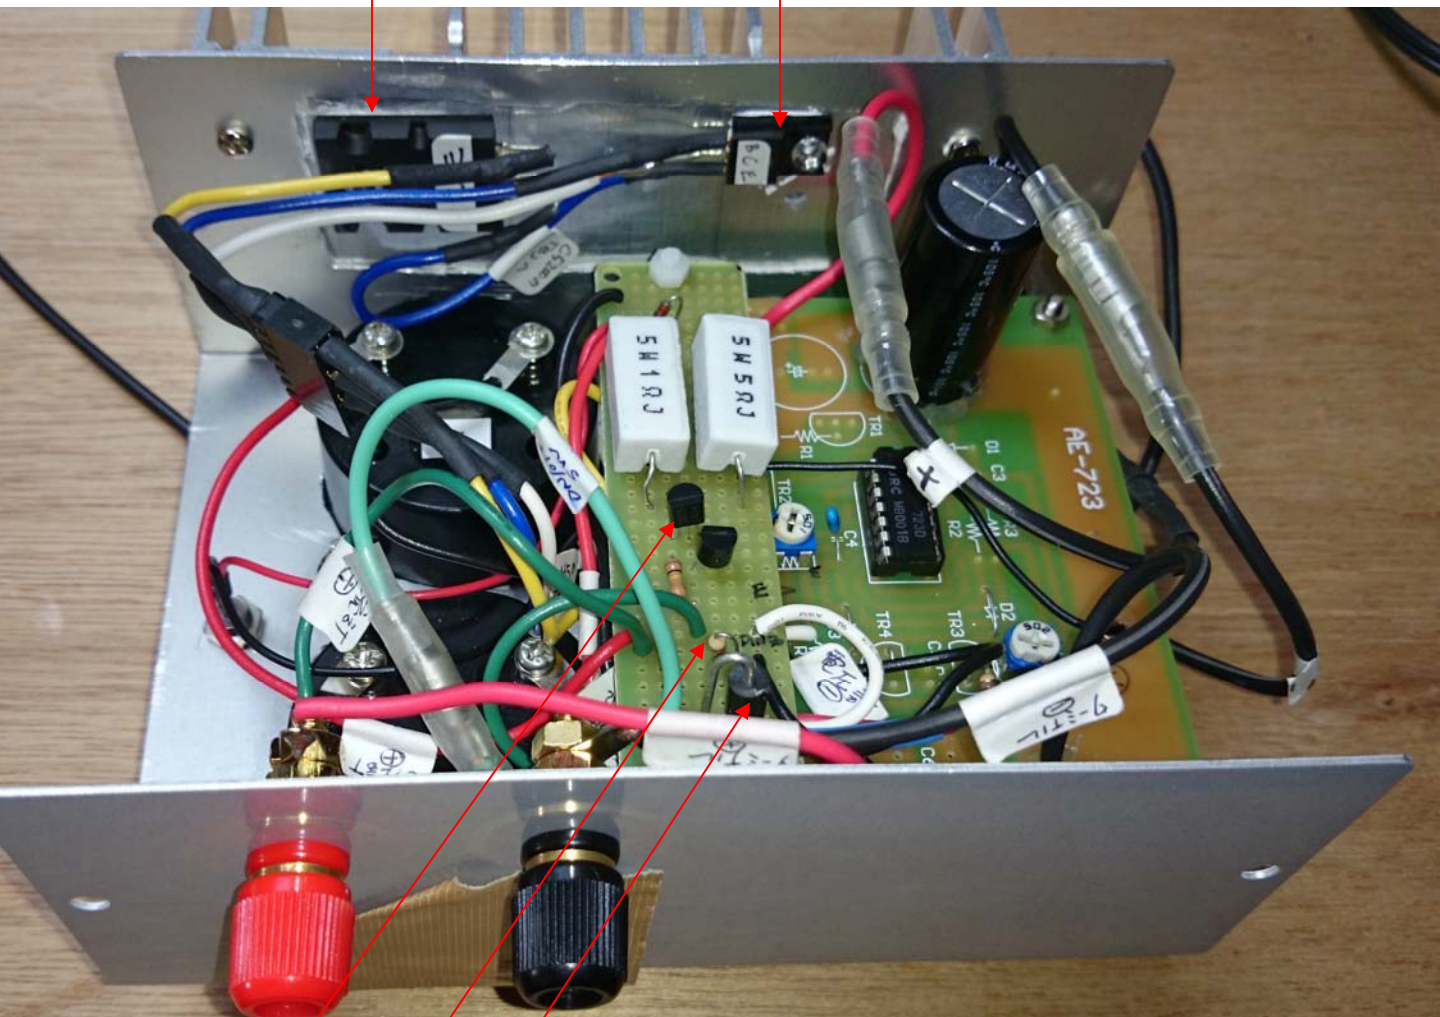
逆流防止用SBD10A

R5を移設

充電中表示ランプ用TR
